NAŠE ZNAČKA  
172/OPP/18/Rie

## **Věc: Oprava Sadové kolonády, Karlovy Vary – územní a stavební povolení.**

### **Z á v a z n é   s t a n o v i s k o :**

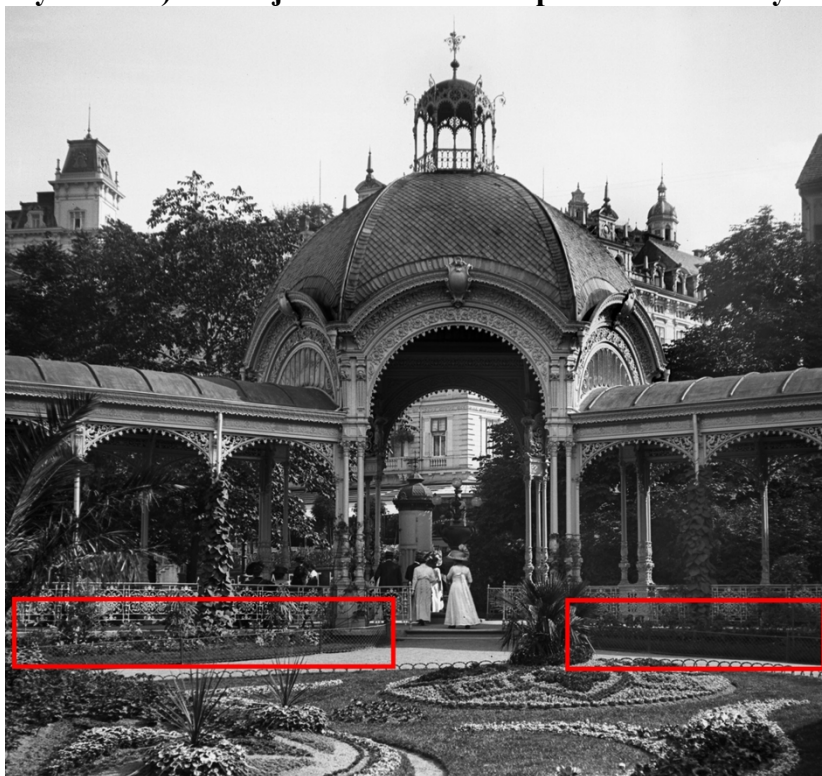
1) V souvislosti s řešením zamezení vstupu na trávník v místě spojovacího krčku bude prověřena možnost obnovy historického stavu s nízkým plůtkem dle dochované historické ikonografie (**viz Příloha 1a, 1b**) a tím vypuštění navrženého nového pole historizujícího zábradlí. Případné upravené řešení bude v předstihu předloženo zástupcům obou složek státní památkové péče k písemnému odsouhlasení.

AD1) V předložené PD jsou rovněž navrženy úpravy, které mají zamezit vstupu z prostoru spojovacího krčku přímo na trávník. V tuto chvíli je toto řešeno provizorně formou mobilní zábrany. Vložení určité zábrany lze akceptovat, neboť při vhodném řešení nebude mít negativní dopad na podobu stavby a vnímání prostoru. Doporučujeme v této věci návrat k historickému řešení patrnému z příložené ikonografie, které by mohlo sloužit rovněž k tomuto účelu a zároveň by podpořilo autentický výraz stavby. Funkčnost řešení navrhovaného v PD (osazení jednoho pole zábradlí mezi dvojicí sloupů ve spojovacím krytém krčku mezi kolonádou a Vojenským lázeňským ústavem) je již v jeho samotném rozsahu diskutabilní. Důvod udaný v předchozí PD ve stupni architektonické studie (zamezení vstupu na zatravněnou plochu) by totiž v případě osazení jednoho pole zábradlí ztrácel své opodstatnění. Přístup by byl znemožněn pouze v nástupním prostoru na vyasfaltovaný okapový chodník Vojenského lázeňského ústavu, který byl historicky průchozí. Sousední prostory mezi sloupy by však zůstaly dle předložené projektové dokumentace dále volné a tudíž volně prostupné. Přístup na zatravněnou plochu by tedy nebyl zcela znemožněn. V této souvislosti proto doporučujeme prověřit možnost obnovy historického řešení oddělení ozeleněných ploch.
